# 計画段階環境配慮書の概要

(山辺・県北西部広域環境衛生組合  
ごみ処理施設建設事業)

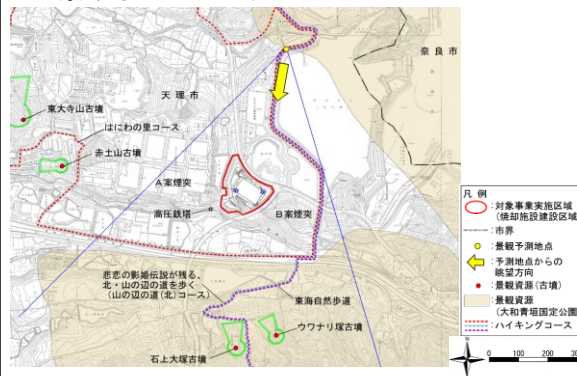
意見	事業者見解	部会意見(案)
排出の基準について、「法規制よりも厳しい自主的な公害防止基準を設定する計画である」と「さい大気質に関しては先進的な基準をける計画である」としているが、明記いただきたい。	ごみ焼却施設の煙突排ガス基準値は、環境確保金の観点から、法規制よりも厳しい自主的な基準値を設定し、それを順して運転を行います。その設定にあたっては、周辺都市の施設の自主的な排ガス基準も参考に先進的な基準値とします。 ※最新施設における実際の排ガス数値はありません。	委員の質問に対して、事業者が回答したものであり、部会意見(案)とはしない。
